Ilustrowana lista części — aktualizacja IPL

T540XP II

1. 592 61 65-02

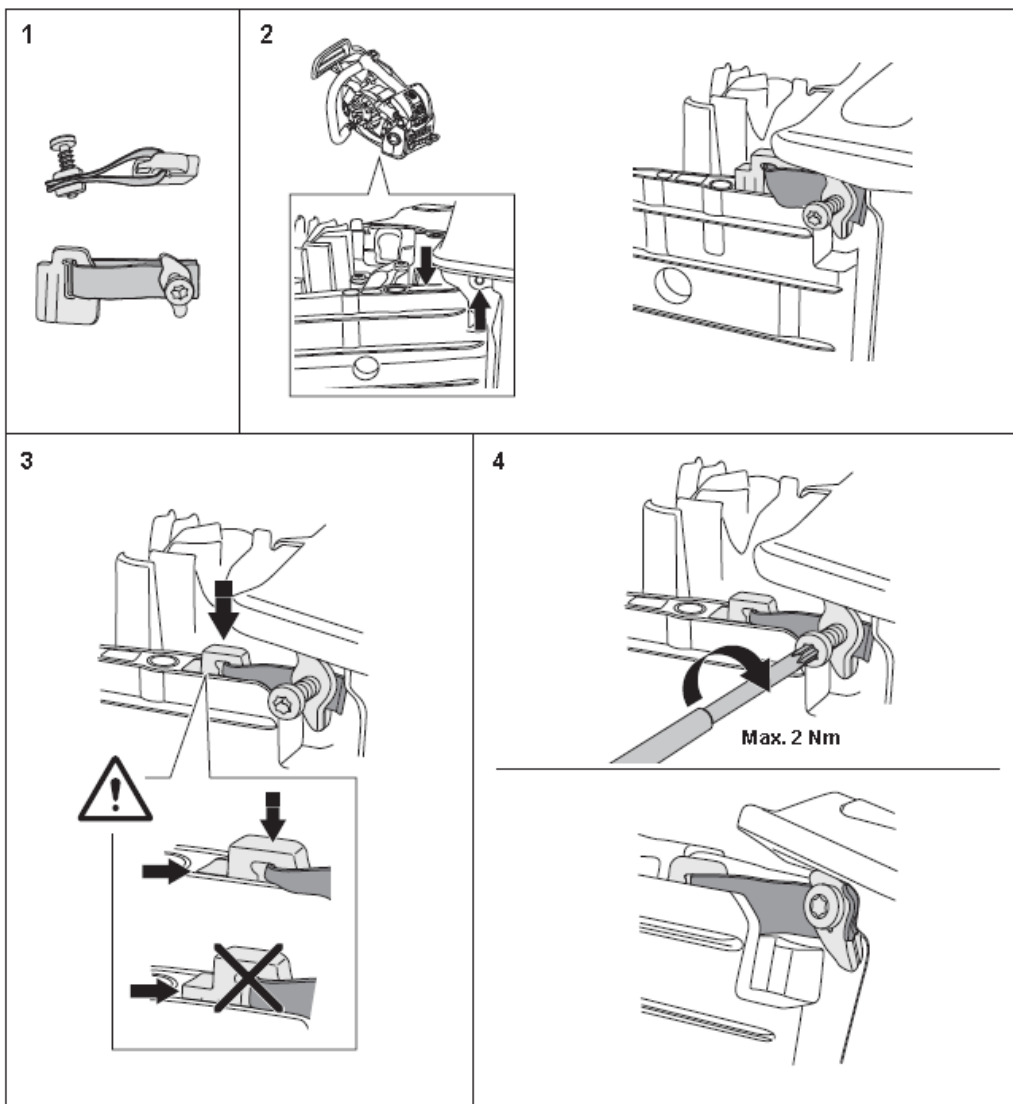
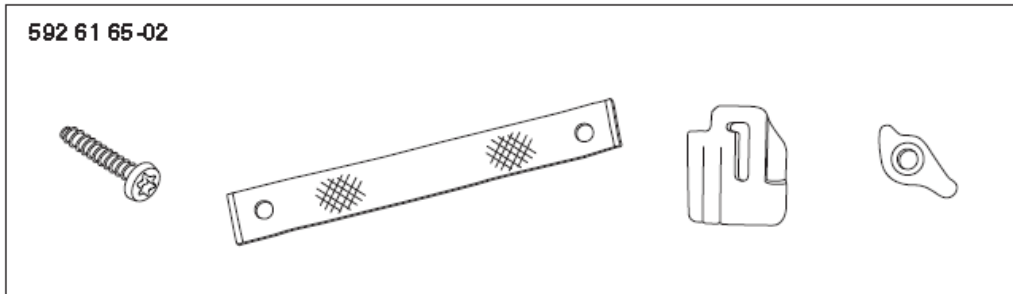
1. Wprowadziliśmy zestaw ogranicznika odbicia 592 61 6-02 pomiędzy zbiornikiem paliwa i pokrywą cylindra.
Zawartość zestawu: Instrukcja i zespół ogranicznika 592 61 65.
2. Nowy zestaw 5586 34 14-02 do gaźnika z instrukcją dla głowicy napowietrznej.

Ta zmiana **nie jest** w pełni wymienna. W pełni wymienne od zbiornika paliwa 522 59 02-05, w przypadku starszych zbiorników paliwa otwór na śrubę jest zbyt wąski.

Tytuł strony	Nr ref.	Nowy nr części	Nazwa	Stary nr części	Uwagi
Pokrywa cylindra	12	592 61 65-02	Ogranicznik odbicia		
Gaźnik i Filtr powietrza	9	586 34 14-02	Zespół gaźnika	591 49 53-01	
Gaźnik	1	586 34 14-02	Zespół gaźnika	591 49 53-01
